訂正とおわび

■ 2025年10月号

- 特集 第2部 第5章 まるでニンジャ！静寂センシング

図9 SR-TIAのトランジスタ4石タイプ

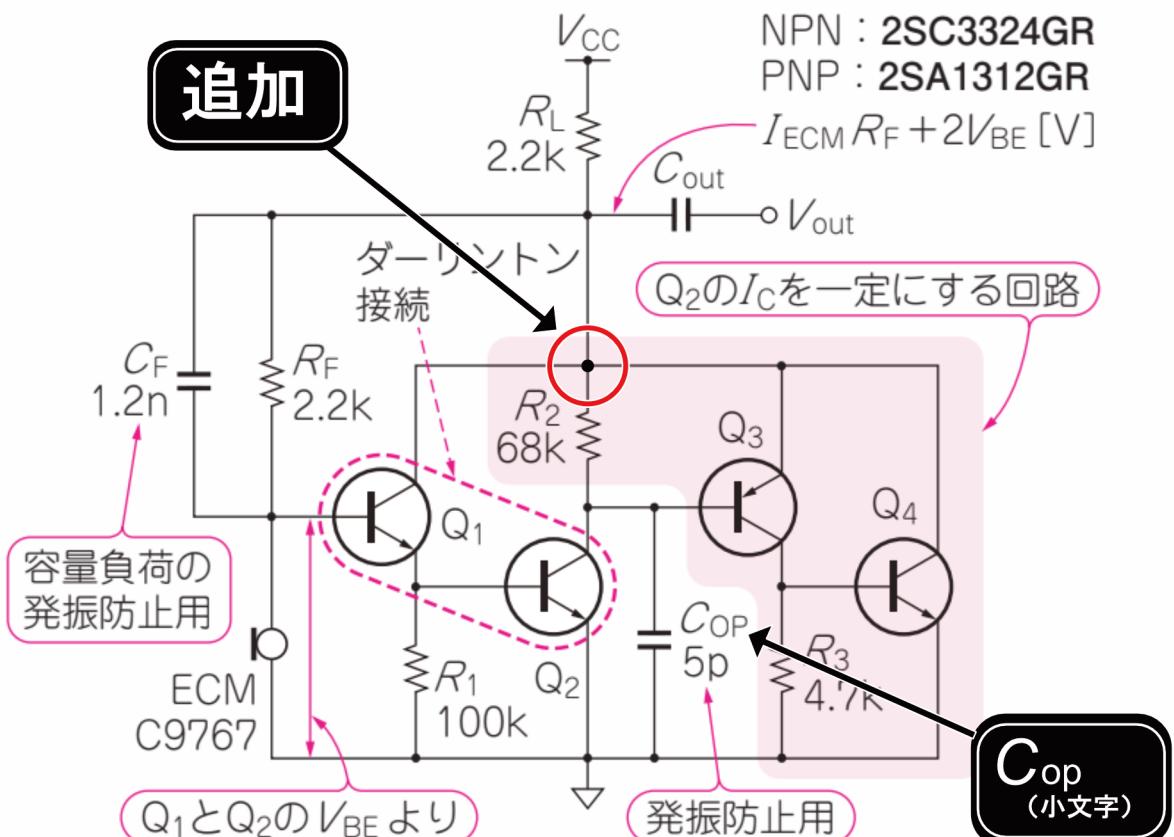
p.99 図9

同ページ図10 Copについても同じようにopを小文字にする。
